ZÁVAZNÝ BULLETIN Z 50/40a-Rev.1, Z 50M/12a-Rev.1

Nahrazuje Závažný Bulletin Z 50/40a, Z 50M/12a

1. **DATUM:** 1.prosince 1997
2. **TÝKÁ SE:** Všech letounů Z 50L, Z 50LA, Z 50LS, Z 50LX,
Z 50LE a Z 50M.
3. **DŮVOD:** Ojedinělý výskyt poškození uchycení zadního závěsu
stabilizátoru.
4. **OPATŘENÍ:**
1. Kontrola nýtového spoje zadního kování
stabilizátoru na levé i pravé straně.
 2. Pravidelná kontrola závěsů stabilizátoru při
předepsaných prohlídkách letounu.
 3. Související úprava Letové příručky a Technického
Popisu.
 4. U letounů, u nichž nebyla ještě provedena GO a
nebylo do té doby zjištěno poškození nýtového
spoje zadního kování stabilizátoru provést při
GO práce podle Servisní instrukce č. 4.

Obr. 1

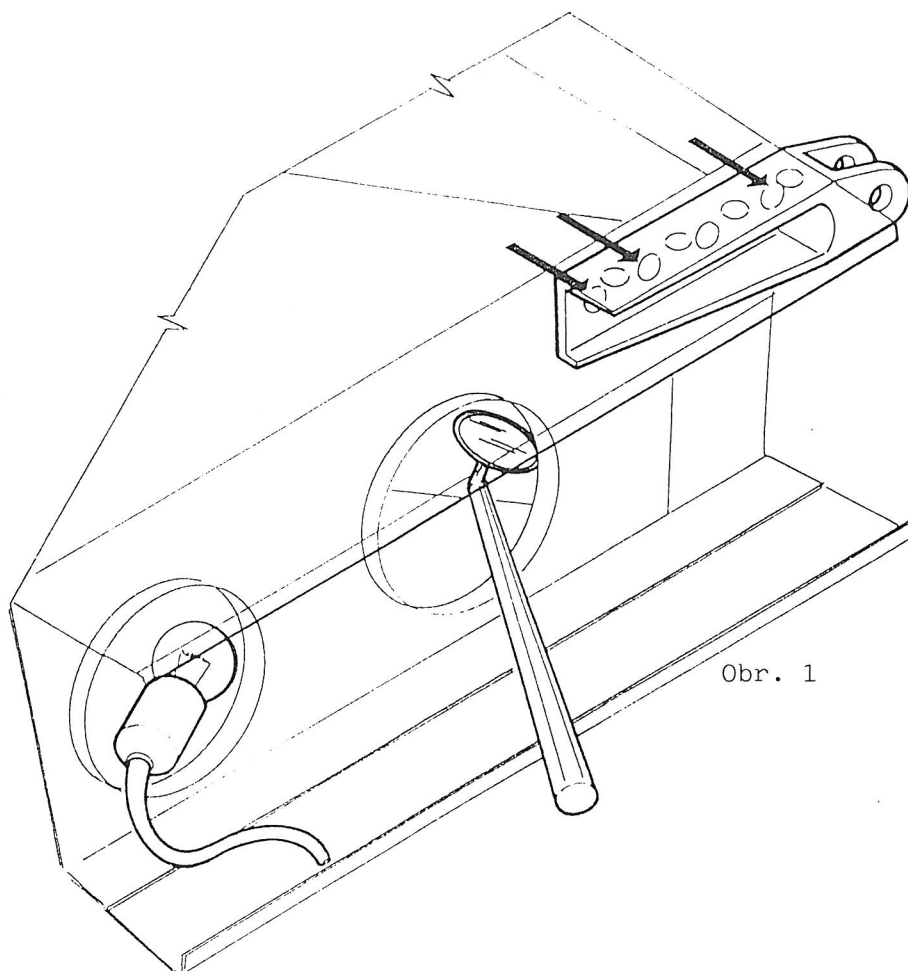
Kontrolovat nýtový spoj zadního kování levého i pravého stabilizátoru vizuálně i hmatem ze zadní strany nosníku a otvorem ve stojině nosníku z vnitřní strany hmatem a za pomoci zrcátka při střídavém zatěžování stabilizátoru na okrajovém žeburu nahoru a dolů, dopředu a dozadu. První nýt závěsu kontrolujte z vnitřní strany stojiny šterbinou po demontovaném přechodovém krytu. Postup kontroly je vyobrazen v příloze, obr. 1 až 5. Uvolněné ani ustřižené nýty nejsou přípustné. V případě zjištění poškození nýtového spoje je na letounu nutno provést práce dle Servisní instrukce č. 4.
